令和5年度 旭統合小学校区通学路対策箇所一覧

令和6年2月末時点

【R5-1】米川農園佐之衛門先のT字路（スクールバス乗降所(仮)）

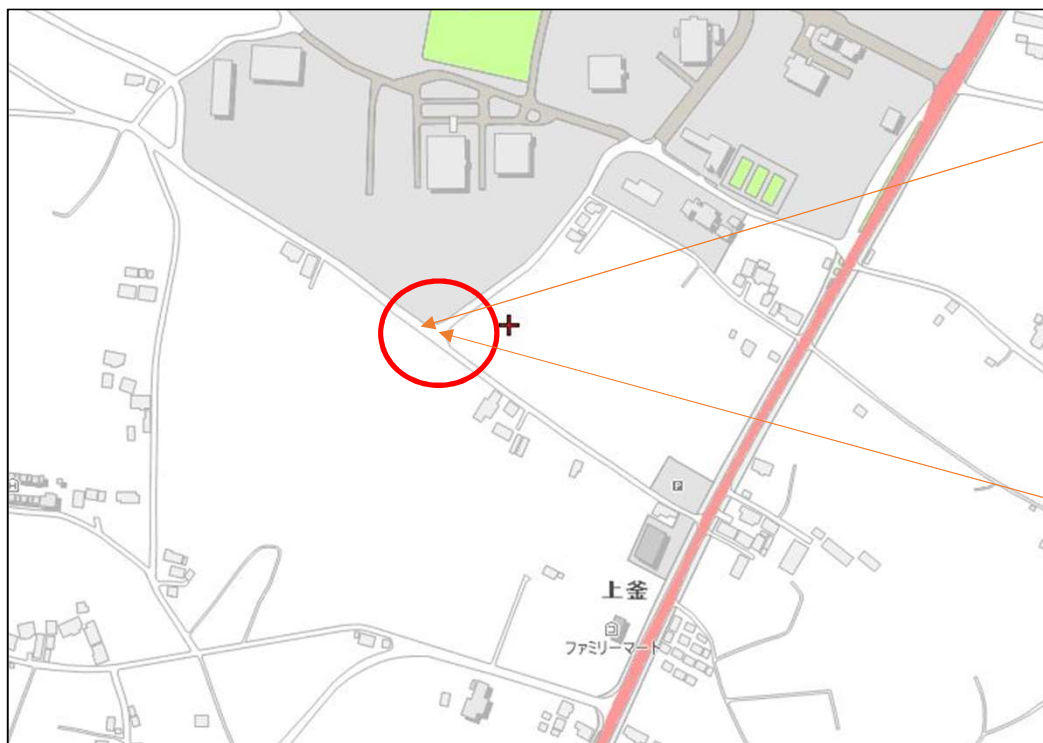
状況：乗降所(仮)付近のT字路の見通しが悪い。

路上駐車があると危険なため、何か表示が欲しい。

対策内容：乗降所として適切か検討

対応状況：検討中

【R5-2】メロンロード、ファミリーマートを過ぎた先

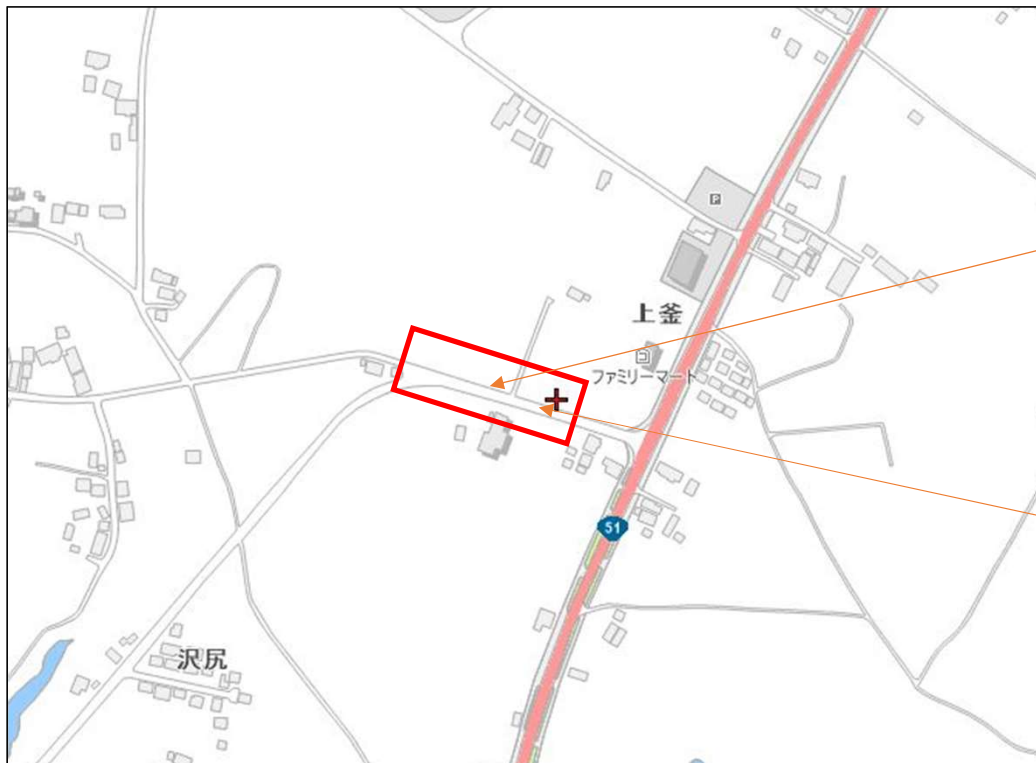
状況：歩道がなく、急に道が細くなる。ガードレールはあるが、歩道の幅が狭く歩くことができない。

対策内容：通学路として利用する見込みがあるのか周囲の乗降所と検討

対応状況：検討中

【R5-3】 子生弁天信号から旭中学校にかけて

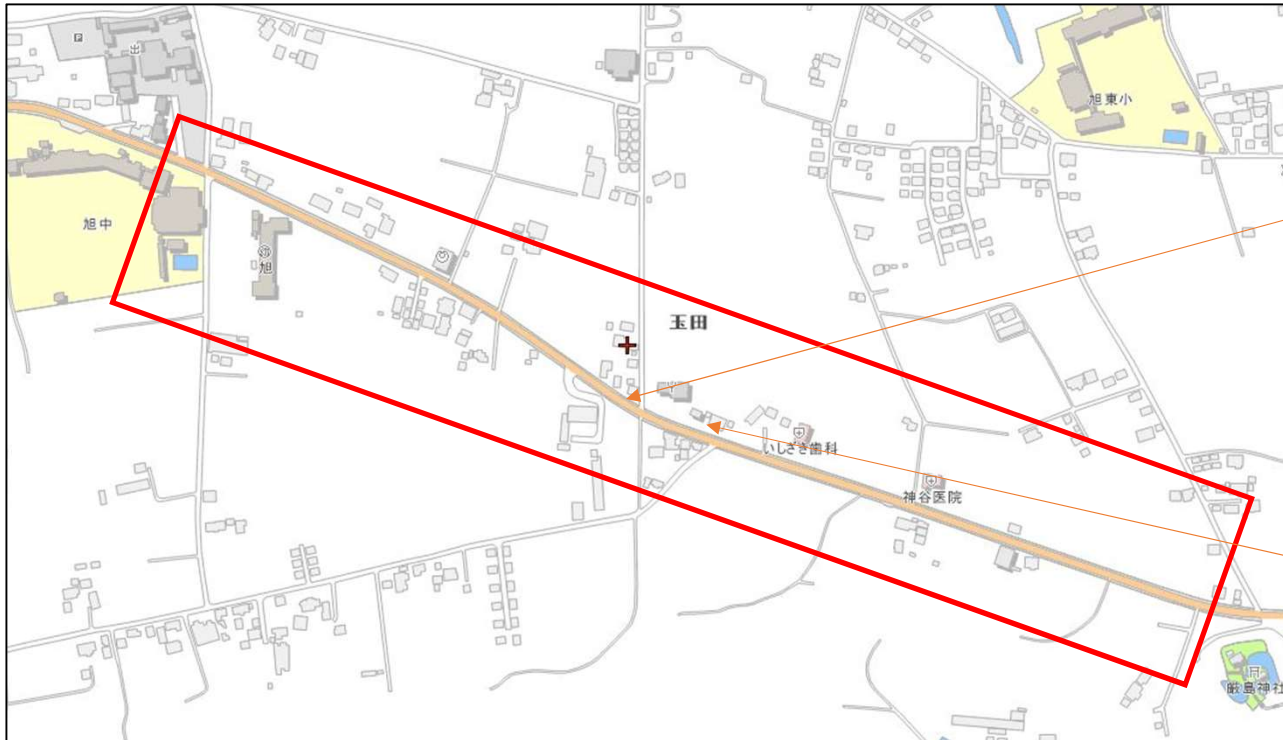
状況：歩道が狭いため、中学生の自転車と徒歩の児童が混在すると危険である。

対策内容：小中連携しての交通指導

対応状況：開校に併せて実施

【R5-4】 勝下分団付近T字路ほか

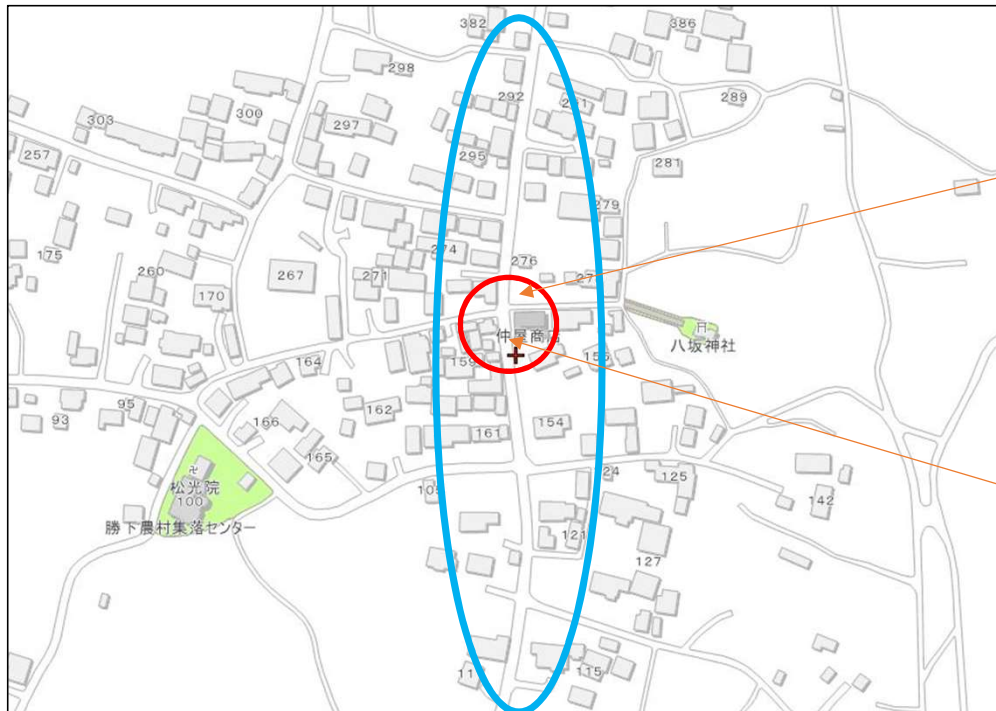
状況：スピードを出す車や大きいトラックなどが通る。歩道もなく大変危険である。

勝下集落センターを乗降所(仮)とする場合、横断歩道がない。

対策内容：「学童注意」「スピードダウン」などの看板設置

対応状況：設置場所について検討中

【R5-5】 上鹿田集落センター南側道路（スクールバス乗降所(仮)）

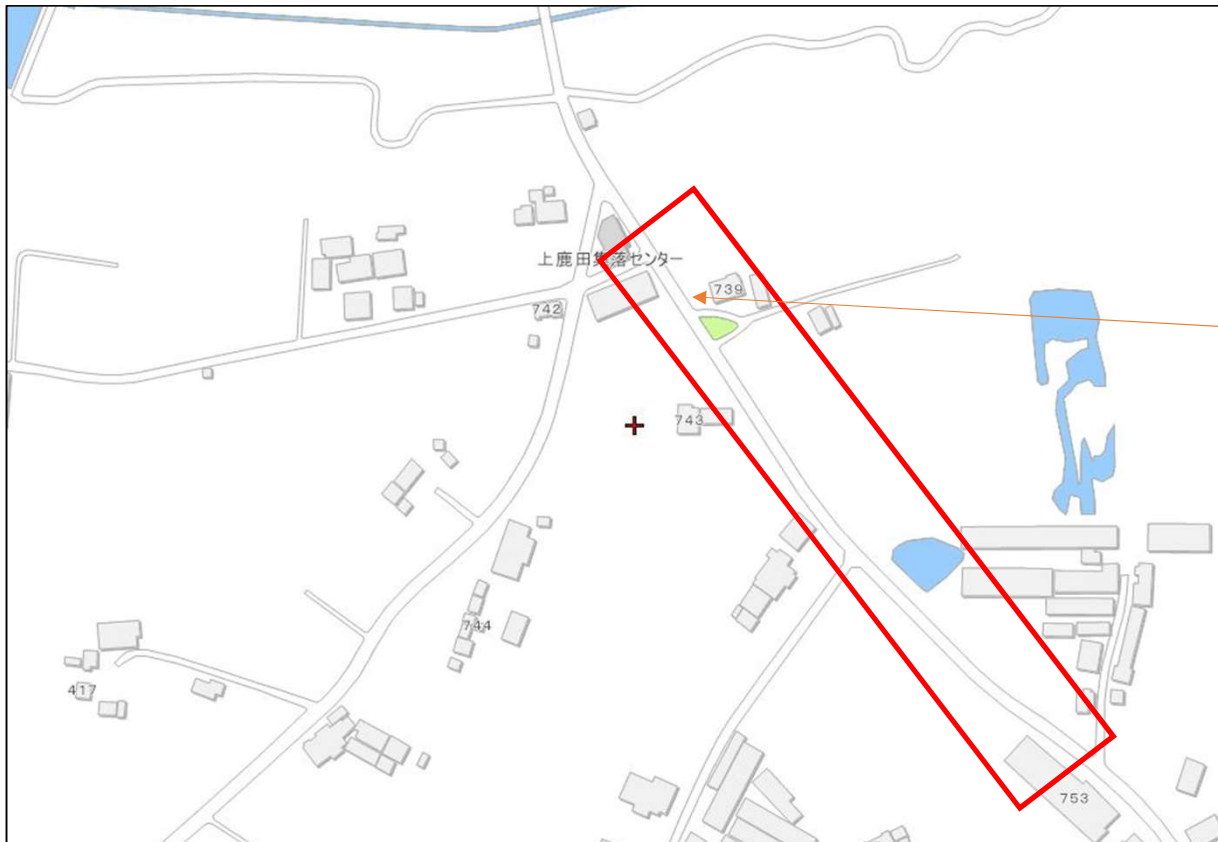
状況：途中から歩道のラインが無くなっている箇所がある。

対策内容：歩道のラインの引き直し

対応状況：令和7年度以降に対応予定

【R5-6】 下鹿田信号から旭公民館まで（スクールバス乗降所(仮)）

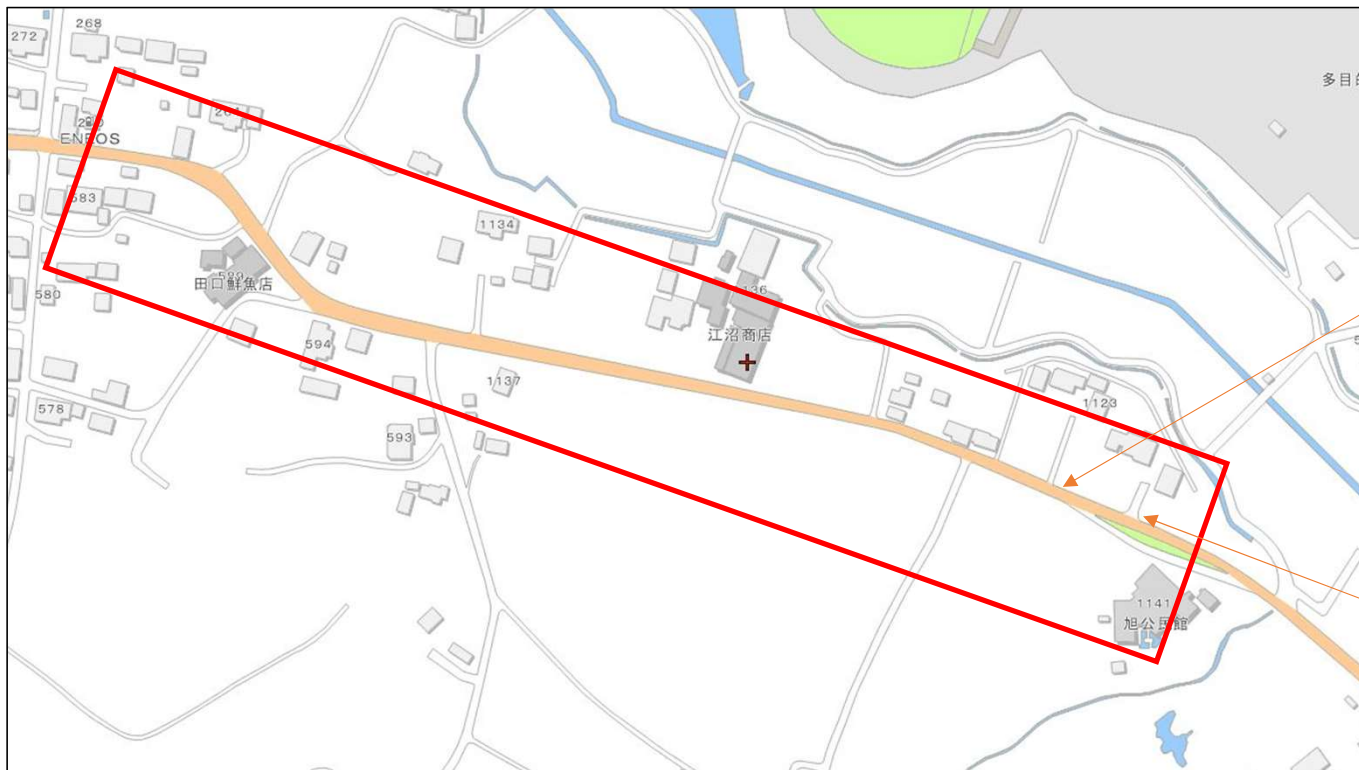
状況：見通しが悪く、道幅が狭い。

対策内容：歩道のラインの引き直し

対応状況：令和6年度に外側線引き直し予定

【R5-7】 飯田生活会館から小沼商店にかけて（スクールバス乗降所(仮)）

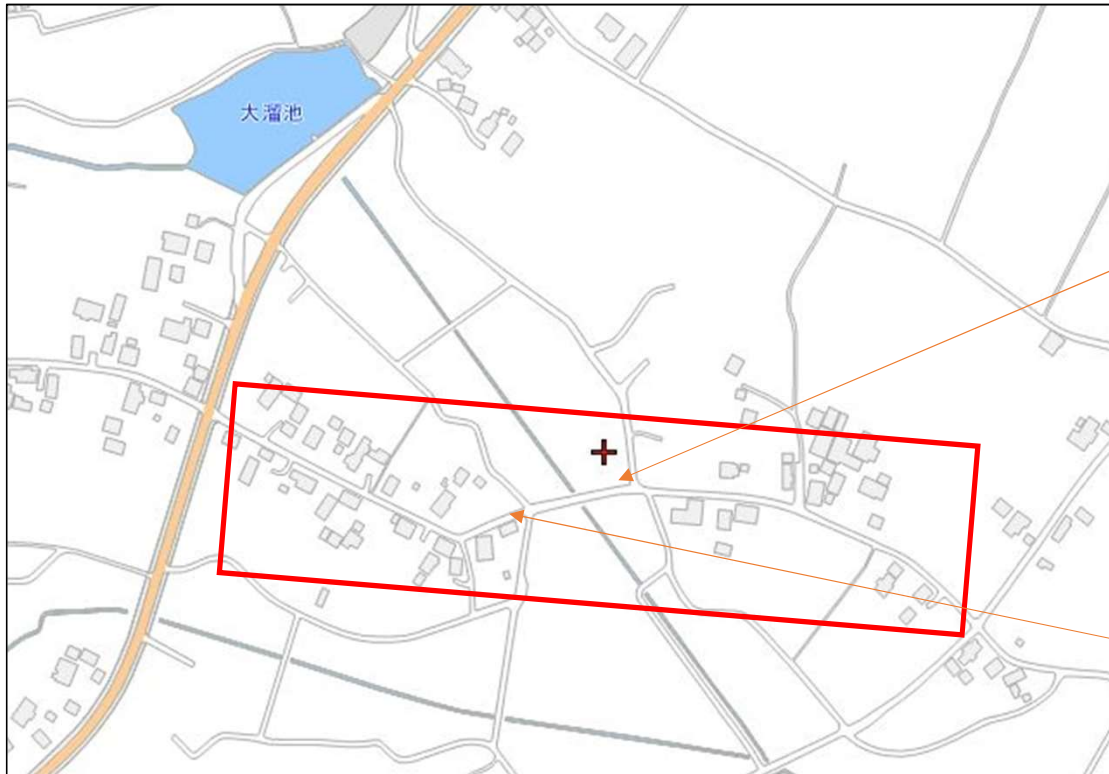
状況：道幅が狭い。

対策内容：歩道のライン設置

対応状況：令和7年度以降に対応予定

【R5-8】 山城亭前交差点

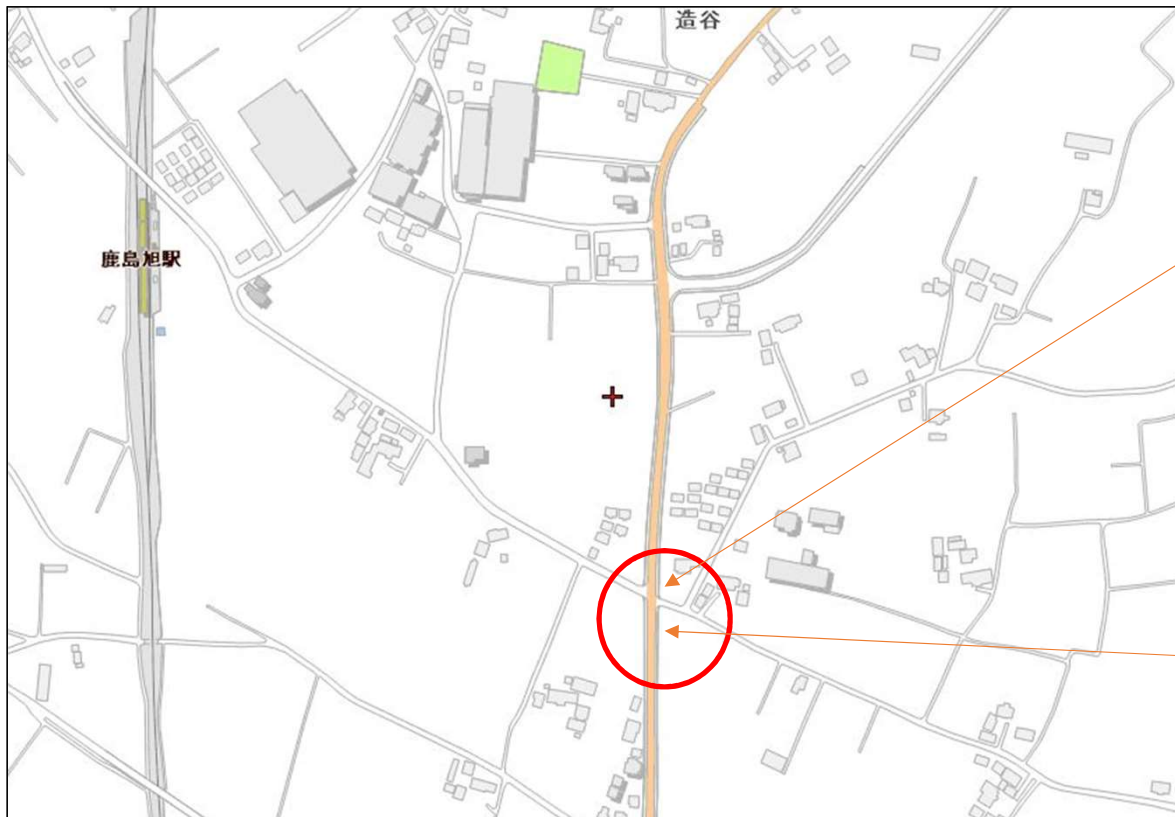
状況：カーブになっており見通しが悪いので減速表示がほしい。

(通学路看板、横断歩道表示はある)

対策内容：立哨活動

対応状況：令和6年2月28日より交通安全協会にて毎週水曜朝の登校時間に併せ立哨活動実施。
